Znak sprawy: ZP.271.1.2023

Nazwa nadana zamówieniu: „Modernizacja stadionu miejskiego w Ząbkowicach Śląskich-Areny Przyszłych Mistrzów Sportu”.

Zamawiający, Gmina Ząbkowice Śląskie działając na podstawie art. 135 ust. 5 oraz 135 ust. 6 ustawy Pzp., udostępnia treść zapytania wraz z odpowiedzią na wniosek o wyjaśnienie treści SWZ.

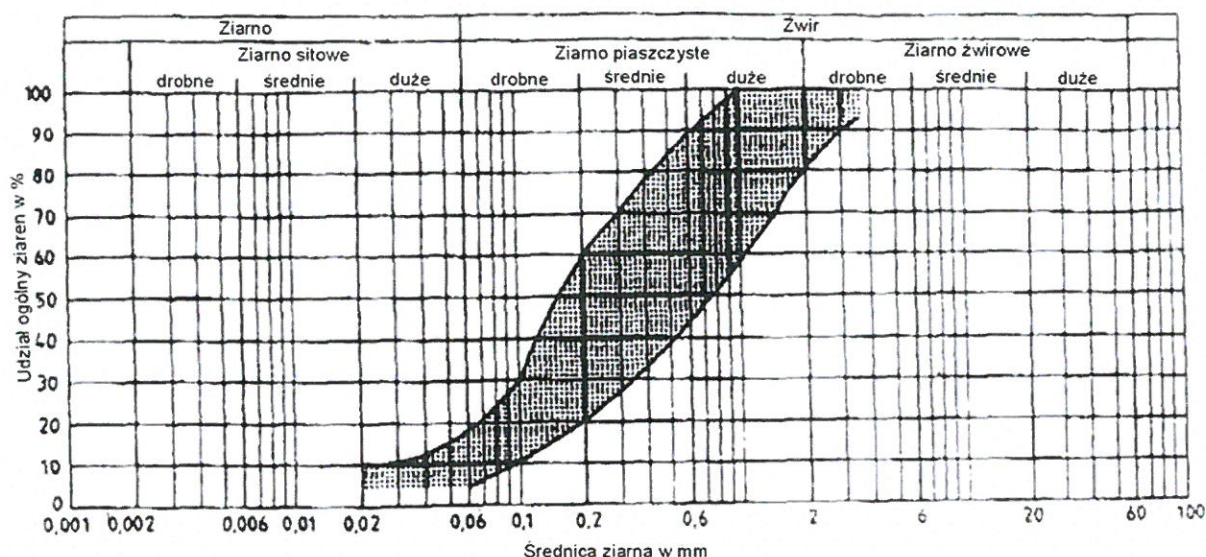
12. *Czy wykonanie nowego trawnika płyty głównej stadionu wraz z podbudowami spełniającymi nowe wymagania jest w zakresie postępowania? Jeżeli tak to prosimy o*

podanie wymagań odnośnie podbudów oraz nawierzchni trawiastej z trawy sianej (opis warstw).

W zakresie realizacji jest wykonanie odwodnienia i nawodnienia płyty boiska głównego wraz wykonaniem nowej nawierzchni trawiastej z trawy sianej.

Trawa siana

Warstwa nośna trawników -wegetacyjna

Wg. DIN 1835-4 Boiska sportowe

Musi być tak zbudowana, aby mimo jej zagęszczania spowodowanego korzystaniem zawierała wystarczającą ilość powierzchni porowatej, aby umożliwić dostęp powietrza do korzeni i odprowadzenie wody z opadów w kierunku drenów.

Stanowi z reguły mieszankę wierzchniej warstwy ziemi rodzimej z piaskiem oraz niewielkimi ilościami substancji pomocniczych. Skład granulometryczny mieszanki należy określić laboratoryjnie i musi zawierać się w przedziale określonym w poniższej tabeli:

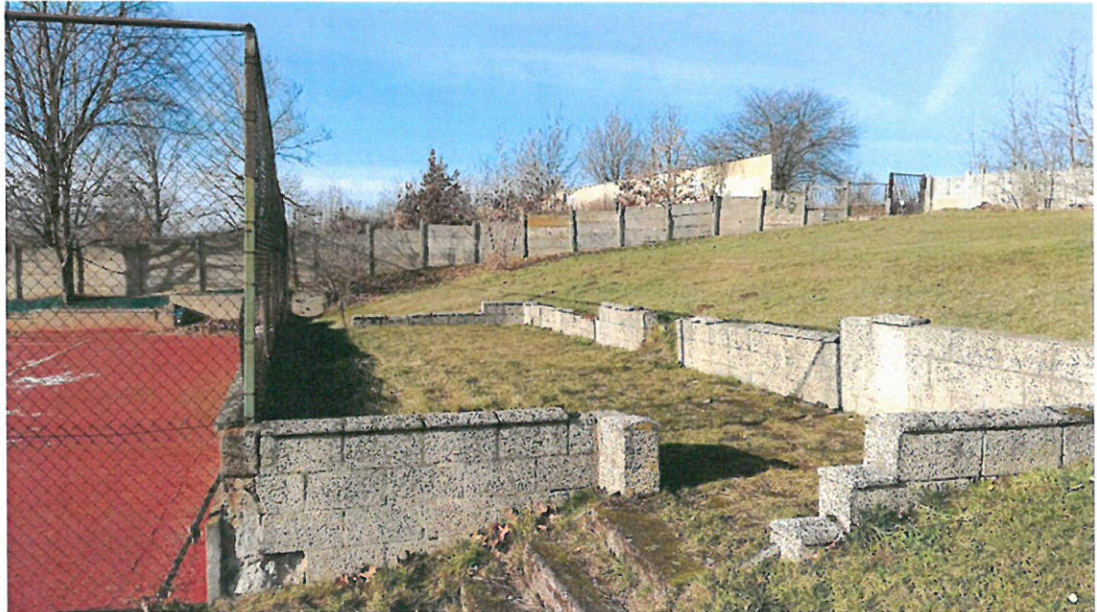
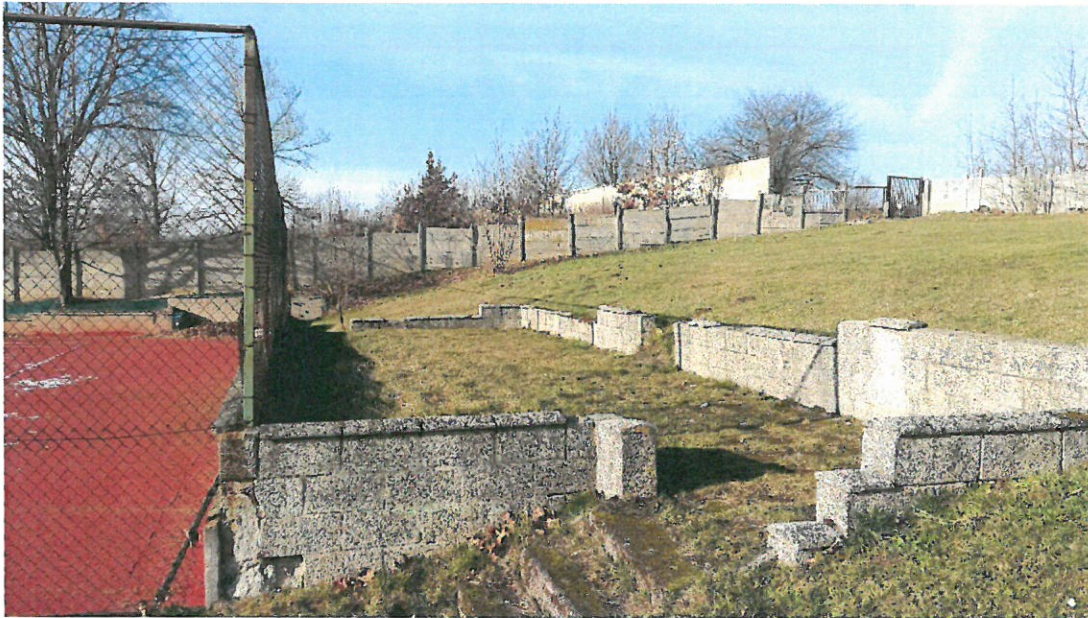
14. Ad. odp. nr 26 na stronie 12 i 13. Prosimy o potwierdzenie, że Zamawiającego oczekuje tylko impregnacji oraz uzupełnienia ubytków zgodnie z odpowiedzią ponieważ odnosimy wrażenie, że projektant przy opracowaniu dokumentacji nie odbył wizji lokalnej na budowie. Część murów od strony ogrodzenia betonowego stadionu zwyczajnie pęka i wywraca się pod naporem, a pozostała część jest w bardzo złym stanie - zdjęcie w załączeniu.

Mury oporowe przy kortach tenisowych wymagają uzupełnienie w zakresie ubytków okładziny, oczyszczenia i impregnacji.
